Sujet : Enquête publique PPR des Contamines-Monjoie

Suite à votre synthèse des avis recueillis au cours de l'enquête publique relative à la révision du PPR des Contamines-Montjoie, je vous transmets les éléments de réponse fournis par notre bureau d'étude.

Réponse aux observations

Illustration 1: Vue du couloir en février 1978 – source RTM74

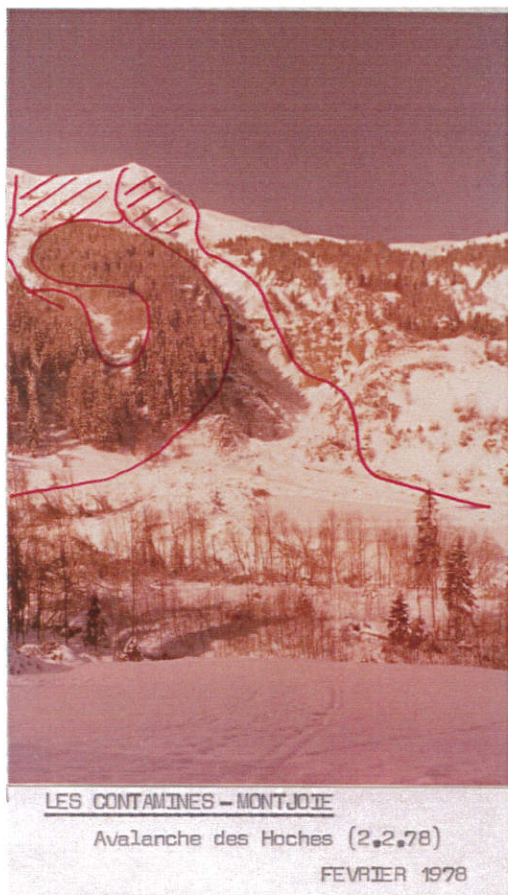
Mme Mermoud Pierrette, Mme et M. Ancey (A1)

Ces photos issues des archives du service de Restauration des Terrains en Montagnes, nous permettent de mieux nous rendre compte de l'ampleur de l'avalanche de 1978. On constate sur l'une des photos que les coulées sont venues à ras des premiers bâtiments, d'où le classement en aléa moyen et en aléa exceptionnel. En février 1984, l'avalanche s'est également étalée en rive droite du torrent, mais sans atteindre le hameau (cf. album photo RTM).

Illustration 7: extrait de la zone en question

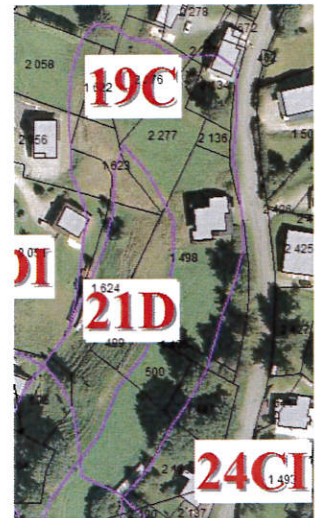
M. Le Mottais (A2)

Il s'agit en effet de l'aléa glissement de terrain et non de problèmes torrentiels. Sur la carte des aléas, il s'agit des zones G1 n°27 et G2 n°26. Présence d'un talus à forte pente présentant quelques signes d'instabilité.

Illustration 9: Avalanche de 1961

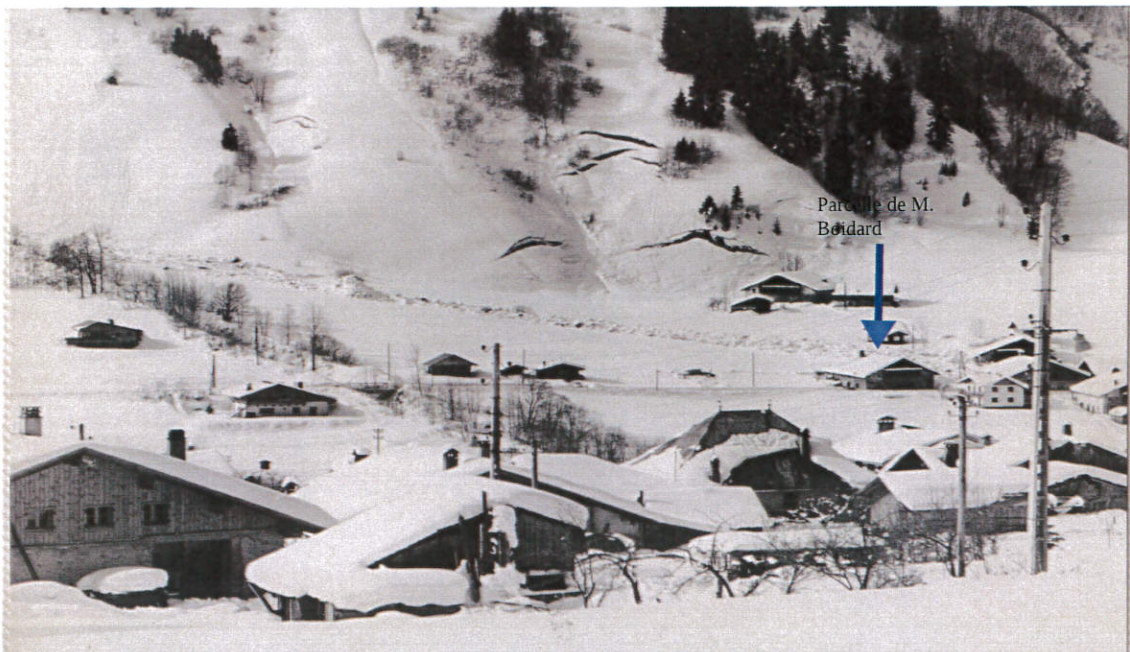
M. Roch Duplan Olivier (C5)

D'après la photographie ci-dessus qui a perdu en qualité après le scan, la coulée d'avalanche de 1961, est venue s'arrêter contre les trois grosses fermes visibles sur la photo. Toujours d'après la photo, cette coulée faisait plusieurs dizaines de mètres de large et quelques mètres d'épaisseur. Elle a traversé les parcelles 2974, 406 et la pointe nord ouest de la 2719. Cette coulée qui semble être de la neige lourde a probablement traversée cette zone à faible vitesse. Par contre la pression engendrée par celle-ci devait être suffisante pour endommager un chalet bâti sur sa trajectoire.

La demande de M. Roch Duplan n'est pas recevable. La mairie était parfaitement au courant du classement de la zone. Elle n'aurait pas dû accorder le permis en 2013.

Illustration 11: Avalanche de février 1961 - Coulée avalancheuse entre plusieurs chalets

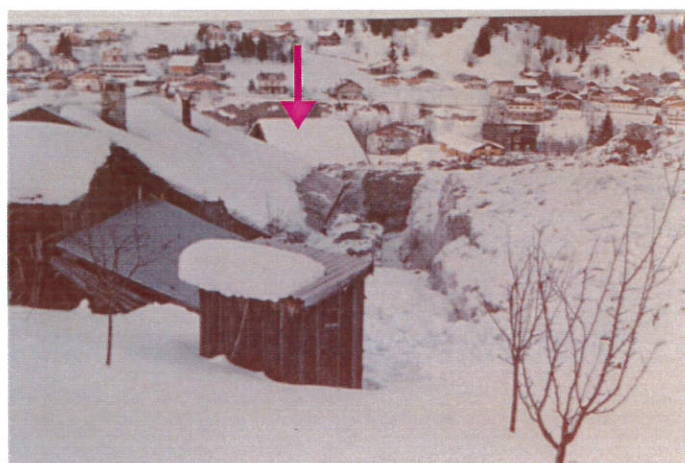
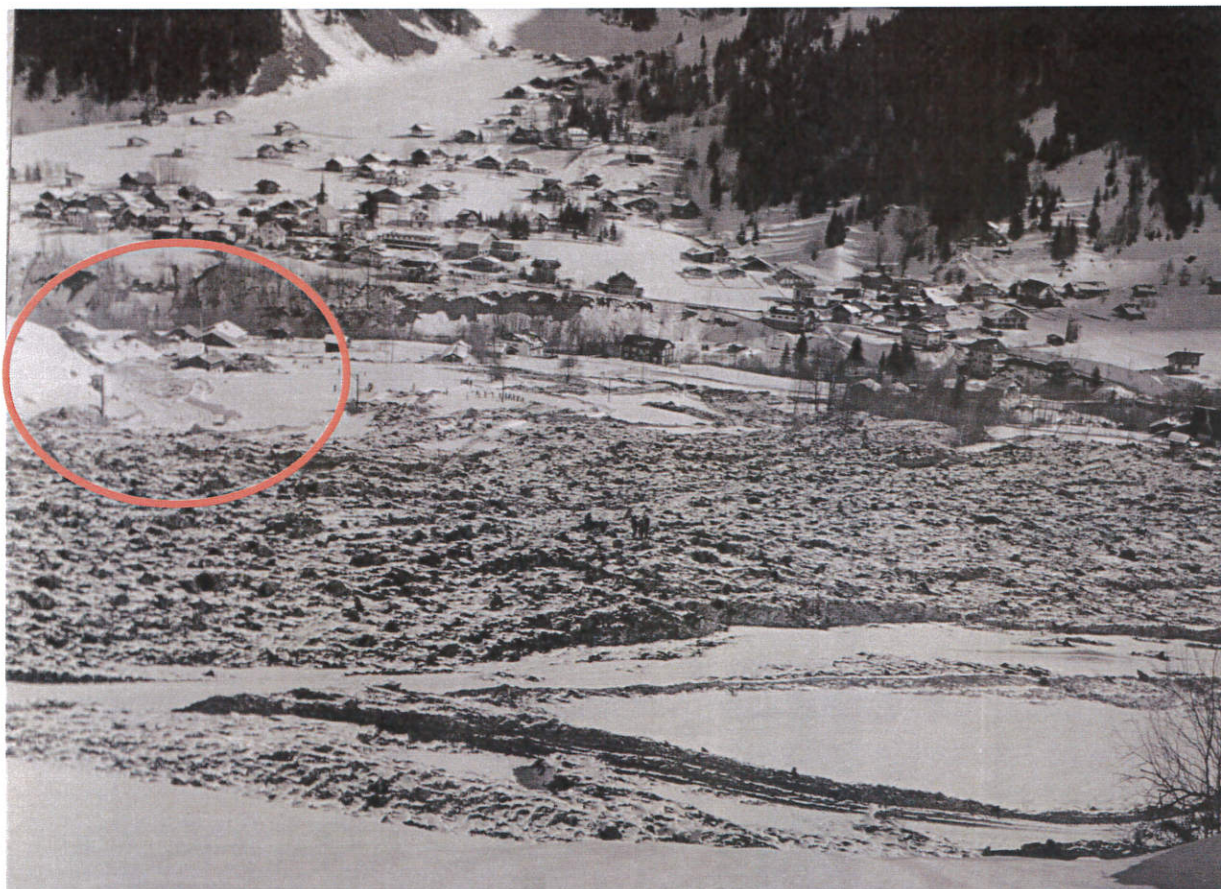
Mme Ducquy Nicoud (C7)

L'aléa fort qui qualifie cette zone, fait suite à l'événement de 1961 qui a engendré une coulée qui s'est faufile entre plusieurs chalets (voir photos) et a bloqué ces derniers. Sur la photo ci-contre, le chalet au premier plan est situé juste à l'amont de celui de Mme Ducquy Nicoud (n°191). A l'arrière, on aperçoit le bâtiment noté 193 (flèche) de Mme Ducquy

Un écrit de la mairie des Contamines Montjoie datant du 9 février 1961 fait un rapport de l'événement. Dans ce rapport, il est écrit : « le chalet de la famille Ducquy-Nicoud au Nivorin, résista miraculeusement à la pression d'une langue de neige de 7 mètres de hauteur sur 25 mètres de large ».

La demande de Mme Ducquy Nicoud ne semble pas recevable. Puisque le chalet a été impacté par l'avalanche de 1961. Même si celui-ci n'a pas été endommagé à l'époque, il reste menacé par d'autres événements.

Illustration 13: Les Creys et le Baptieu - 1966

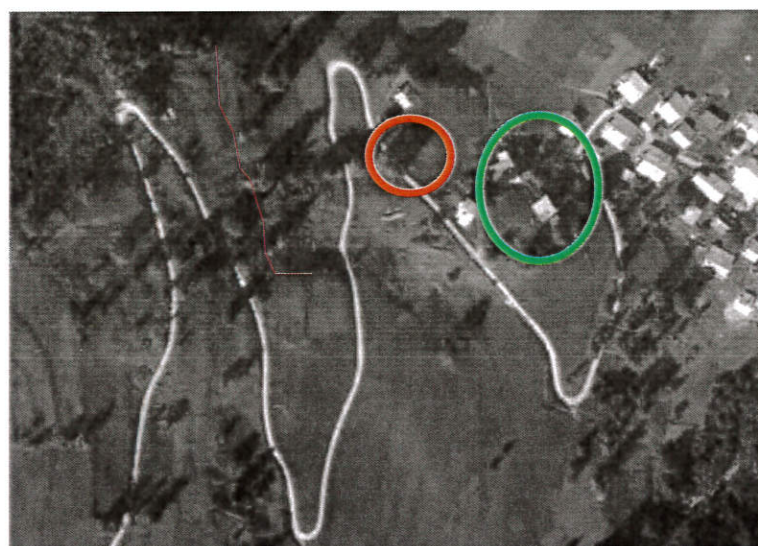
Mme Ribadeau Dumas (C8 et A9)

En 1966, la végétation est beaucoup plus présente, à l'amont de la zone. Par contre, on distingue une cassure dans le terrain, à l'amont de la piste à une cinquantaine de mètres de la maison. Elle correspond probablement à une niche d'arrachement du glissement de 1966. Le BRGM l'identifie d'ailleurs sur une carte comme un arrachement actif.

semble que la zone en question fasse partie d'un mouvement de versant qui a engendré l'apparition d'une niche d'arrachement à quelques dizaines de mètres du chalet. La zone en question a pu bouger en 1966 sans que le bâtiment ne soit impacté techniquement.

Il ne serait pas judicieux de modifier le zonage. Ce secteur doit rester inconstructible, il peut bouger à tout moment suite à une période fortement pluvieuse comme en 1966.

Illustration 14: Carte des aléa de mars 2013

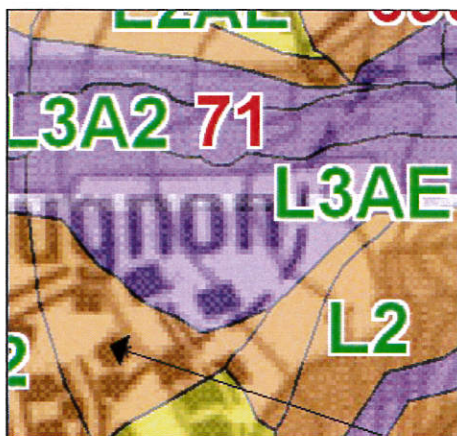
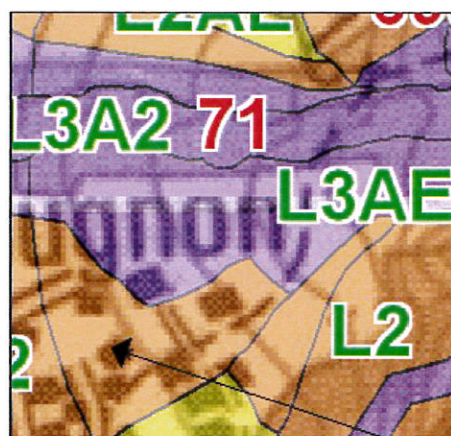
M. et Mme Vial (C9)

« Suite à la remarque de M. Pain, une nouvelle visite a été réalisée sur le terrain le 14 juin 2013. Il y a en effet un îlot légèrement surélevé, avec une pente faible où repose la ruine d'un ancien chalet. Celui-ci détourne de part et d'autre les écoulements possibles. La ruine semble néanmoins vulnérable, en cas de phénomène, même si aucun événement ne l'a affectée auparavant. De plus cet îlot pourrait être contourné avant de revenir en direction des parcelles 279 et aval. (voir photos ci-dessous).

Compte tenu des éléments, je propose de passer les parcelles 281, 282 et 1533 en **zone d'aléa moyen (L2)**. Ce qui aurait pour effet de les classer en **zone 61L** au lieu de 64 Zl.

Illustration 18: Carte des aléas de mars 2013

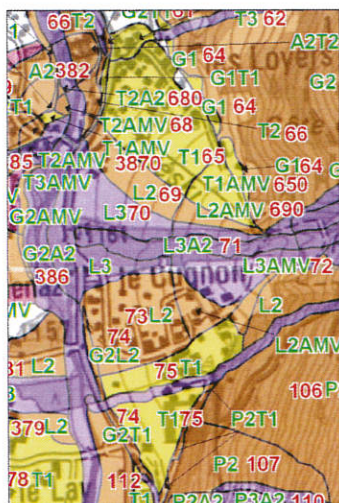
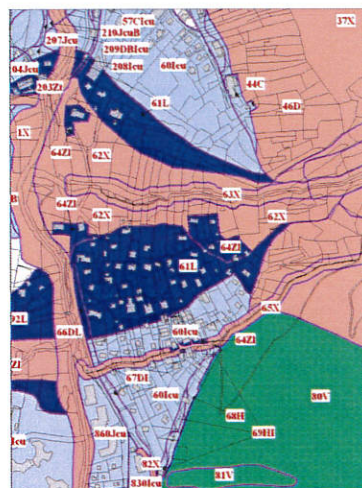
M. Couaraze (C10)

Au cours de la réunion Publique du 26 mars 2013, nous avons présenté ces 2 extraits : la carte des aléas et le zonage réglementaire.

Comme l'affirme M. Couaraze, la zone marquée 61L n'a jamais été affichée en aléa fort, mais en aléa moyen.

Le zonage proposé en mars 2013, interdisait toute nouvelle construction, d'où sa couleur bleue dure.

Illustration 20: Extrait de l'expertise Hydrétudes réalisée à la demande de la mairie

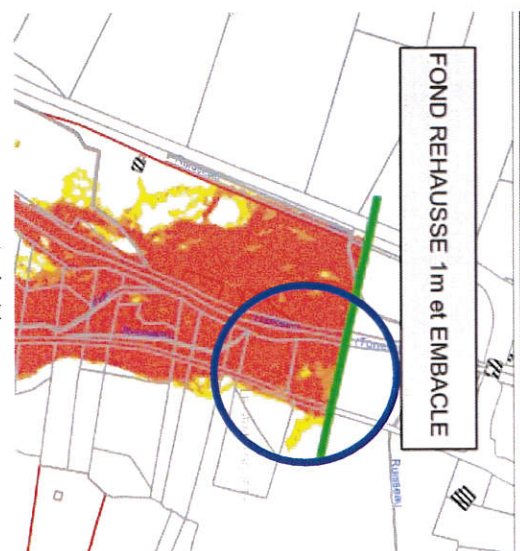
M. Mollard Gilles

Ce changement s'explique par la prise en compte de la mission d'expertise Hydrétudes et SAGE d'octobre 2014 (annexe 2G et 2H) commandée par la commune (extrait ci-contre)
